女川原子力発電所の状況について

平成27年8月5日

東北電力株式会社

4. 女川原子力発電所2号機における新規制基準への 適合性審査の状況について

4.2 敷地周辺の活断層評価について(第55回:7月3日開催)

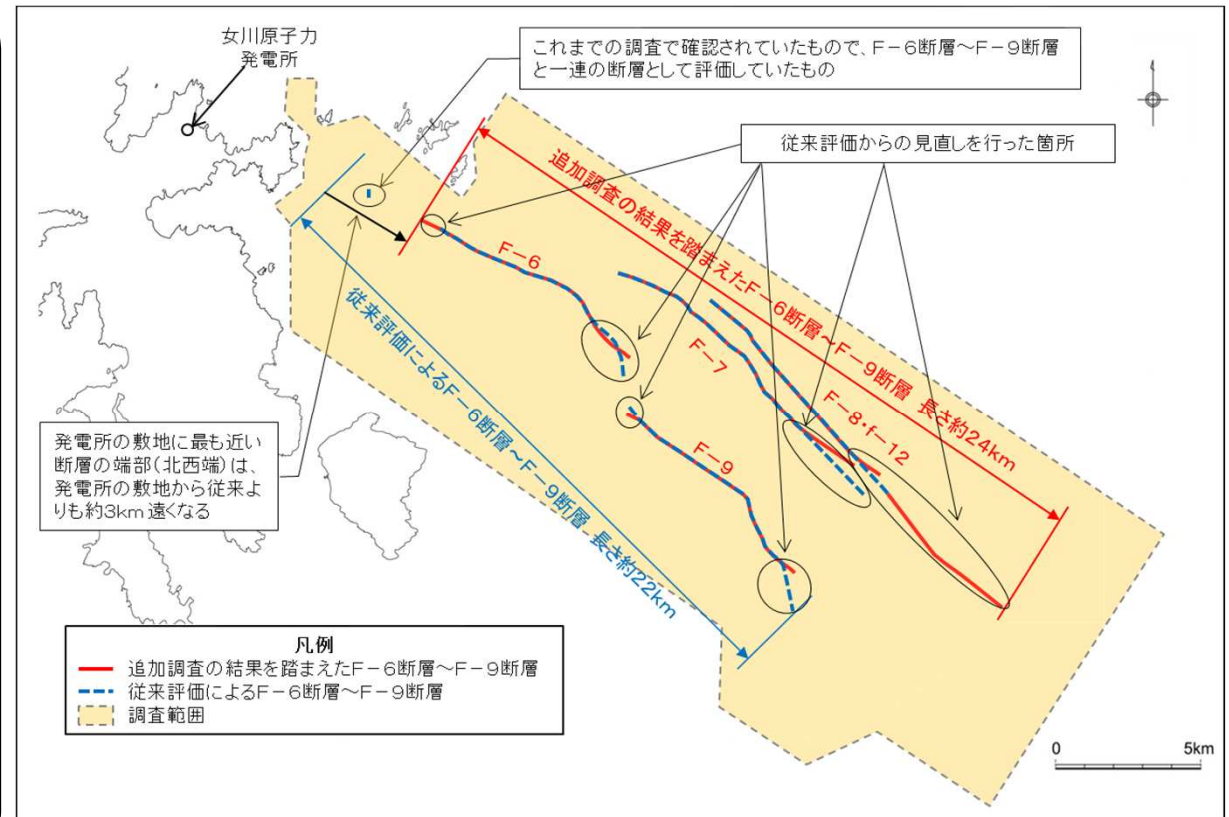
【指摘事項】

牡鹿半島東側のF-6断層～F-9断層の長さ、位置等に関する地質構造データの拡充のため、明確な調査結果を提示すること。

【今回の説明概要】

追加海上音波探査等の結果と評価を説明
(平成26年11月17日～平成27年2月1日)

- ・ 従来よりも約2 km長い、約24 kmと評価。
- ・ 発電所の敷地に最も近い断層端部の位置は、約3 km遠くなると評価。

【規制委員会の確認結果】

- ・ 必要な検討がなされており、適切に評価されていると判断いただいた。
- ・ 今後、活断層による地震動について、説明を実施。

4.3 原子炉格納容器圧力逃がし装置について(第60回:7月21日開催)

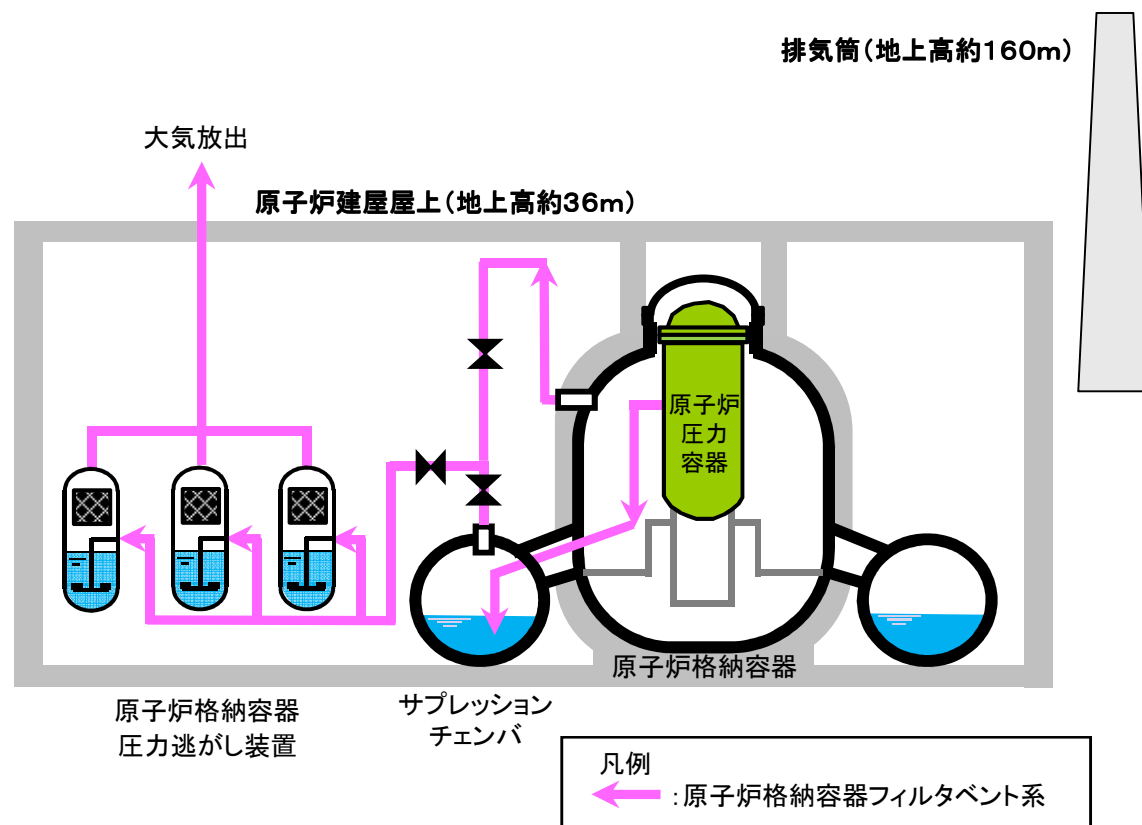
【指摘事項】

フィルタベント時の被ばく評価について、放出条件を総合的に評価するとともに、風向の出現頻度などのデータを提示すること。

【今回の説明概要】

- ・ 原子炉建屋屋上（地上高約36m）と排気筒（地上高160m）から放出する場合の放出位置の違いによる影響について評価。
- ・ 地形の効果により、放出高さの違いによる影響は限定的。

【規制委員会の確認結果】

- ・ 特段のコメント等はなかった。
- ・ 今後、フィルタベントの実施に係る判断基準等について、説明を実施。
